Для лабораторий, использующих
РТ: FVIII, FIX, FXI, FXII
на анализаторах гемостаза **cobas t 511 / t 711**
г. Москва

Дата: 05.07.2023
Исх.: 0346/0507/2023
Ref.: QN-RDS-CoreLab-2023-027

Уведомление по качеству
Касательно анализаторов гемостаза cobas t 511 / t711:
эффект переноса пробы с анализами РТ: факторы VIII, IX, XI, XII*

Изображение 1: нагреваемая реagentная игла, отображаемая в мастере программного обеспечения

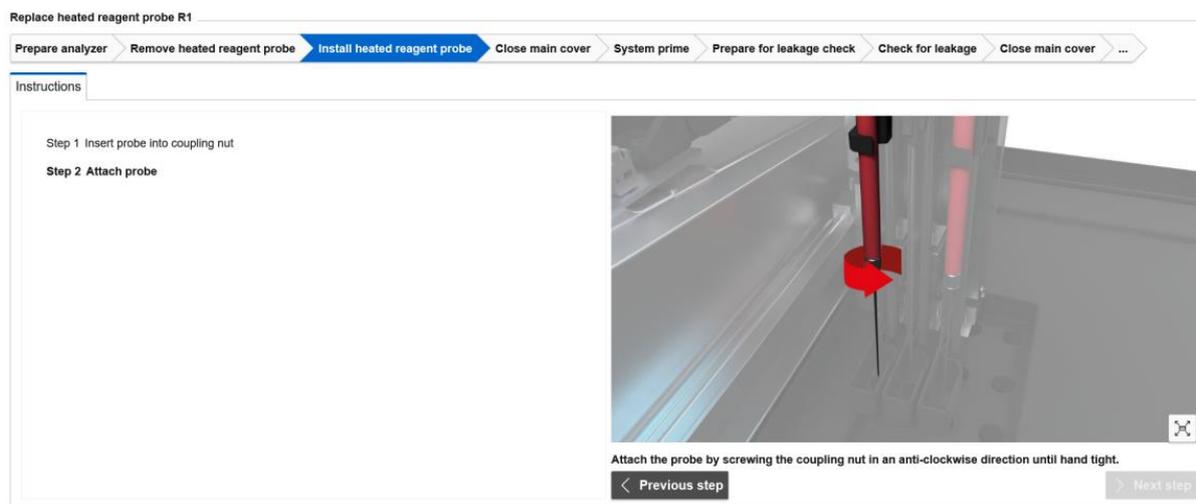
- 1) Запустите команду «Замена нагреваемой реagentной иглы R1».
- 2) Не выполняйте описанные действия в мастере настройки (wizard).
- 3) Единственным действием, которое необходимо выполнить, является **затягивание гайки нагреваемой реagentной иглы**.

Для инструментов cobas t 711 необходимо затянуть обе реagentных иглы.

Это можно сделать на любом этапе мастера обслуживания. При затягивании реagentной иглы убедитесь, что:

- a) Вы не меняете иглу
- b) Вы прикладываете достаточное усилие (закрутите как можно сильнее, но так, чтобы вашим пальцам не было больно)
- c) Не бойтесь применять силу – игла не сломается.

См. также изображение экрана ниже

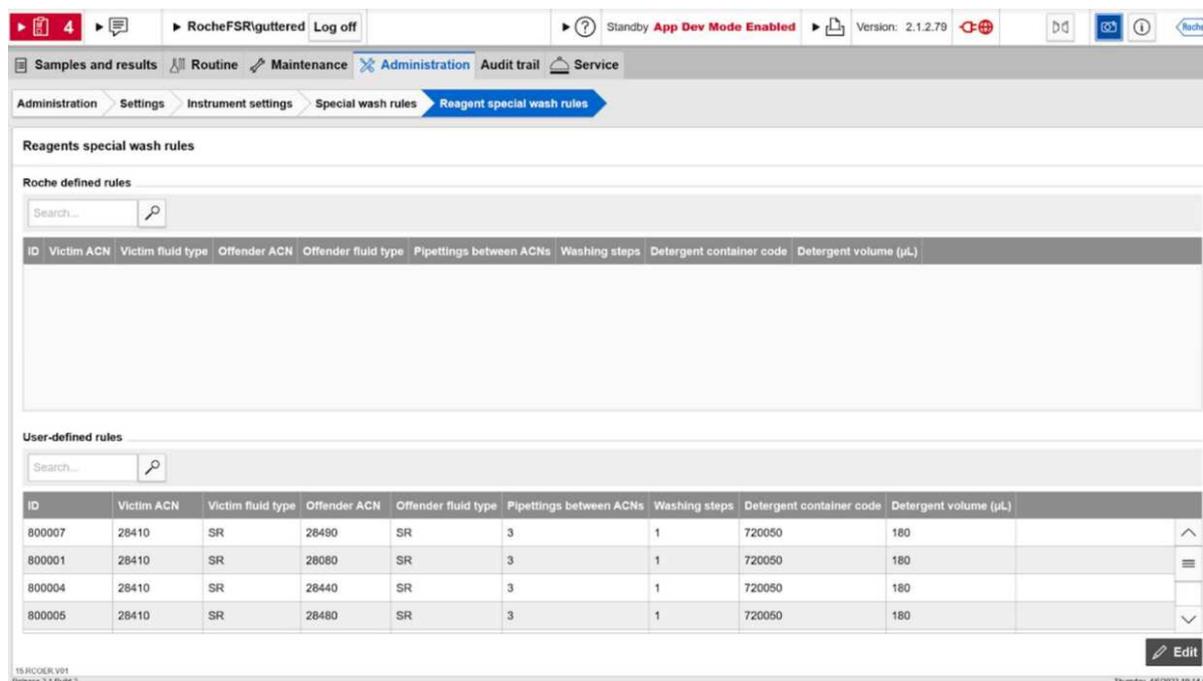
2. Настройте правила специальной промывки (для ПО 2.1.1 или ниже).

а) Правила специальной промывки можно настроить только после того, как были установлены тесты, указанные в правилах промывки. Но не обязательно устанавливать тесты для исследования факторов свёртывания, которые не используются Пользователем. Важно иметь в виду, что если в будущем будет устанавливаться новый тест для исследования факторов на основе PT-Rec (например, фактор VII), необходимо также настроить соответствующее правило промывки. (см. Соответствующий раздел вкладыша-инструкции к тесту).

с) Перейдите в раздел «Администрирование» > «Правила специальной промывки»> «Правила специальной промывки для реагентов»

д) Правила промывки должны быть введены как пользовательские (определенные пользователем)

д) Чрезвычайно важно точно вводить каждое правило промывки с корректной информацией.

f) Указанные правила промывки должны быть настроены в дополнение к правилам, сообщенным в FSN-RDS-CoreLab-2023-003, ID для правил специальной промывки могут быть назначены пользователем и не влияют на методику промывки.

| Victim ACN | Victim fluid type | Offender ACN | Offender fluid type | Pipettings between ACNs | Washing Steps | Detergent Container Code | Detergent volume [uL] |
| 28410 | SR | 28080 | SR | 3 | 1 | 720050 | 180 |
| 28410 | SR | 28100 | SR | 3 | 1 | 720050 | 180 |
| 28410 | SR | 28120 | SR | 3 | 1 | 720050 | 180 |
| 28410 | SR | 28440 | SR | 3 | 1 | 720050 | 180 |
| 28410 | SR | 28480 | SR | 3 | 1 | 720050 | 180 |
| 28410 | SR | 28420 | SR | 3 | 1 | 720050 | 180 |
| 28410 | SR | 28490 | SR | 3 | 1 | 720050 | 180 |
